**PROGETTO PER LA REALIZZAZIONE DI UN IMPIANTO DI PRODUZIONE
DI BIOMETANO DA DIGESTIONE ANAEROBICA
IN CONFORMITÀ AL D.M. N. 340 DEL 15 SETTEMBRE 2022**

PROCEDURA DI VERIFICA DI ASSOGGETTABILITÀ A VIA

ELABORATO INT 01
RISCONTRO ALLA RICHIESTA DI INTEGRAZIONI TRASMESSA
CON NOTA PROT. 02/09/2024.0933743.U
DELLA REGIONE EMILIA-ROMAGNA

Figura 1 – Differenze nel layout tra stato autorizzato (a sinistra) e stato di progetto (a destra)

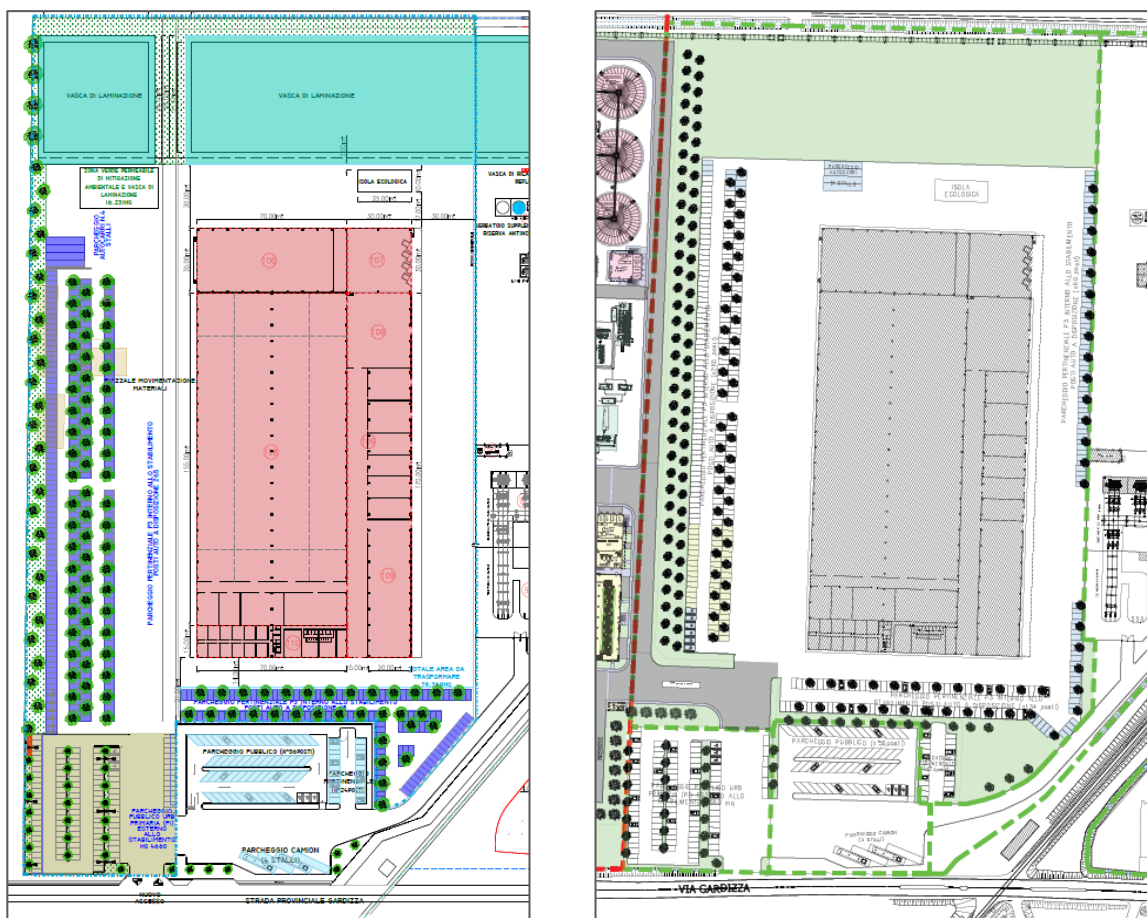
1. meglio precisare quali sono le modifiche del progetto in parola che interessano il progetto valutato e approvato con deliberazione di Giunta Regionale n. 880 del 14/06/2021 (modificata con Deliberazione n. 1896 del 7/11/2022);

Il progetto in esame prevede le seguenti modifiche agli interventi approvati con la Deliberazione di Giunta Regionale n. 880 del 14/06/2021:

- lo spostamento con annesso potenziamento volumetrico delle vasche di laminazione previste nell'ambito del PAUR al fine di garantire l'invarianza idraulica;
- minimi adeguamenti del layout approvato dell'area ovest, necessari per raccordare la nuova area all'area PAUR esistente, visibili nella figura seguente, quali:
 - ricollocazione di alcuni parcheggi pertinenziali;
 - ricollocazione di una fascia di verde
 - adeguamento dell'accesso alla nuova area mantenendo invariato l'accesso lungo la rete stradale provinciale autorizzato nell'ambito della D.G.R. di cui sopra.
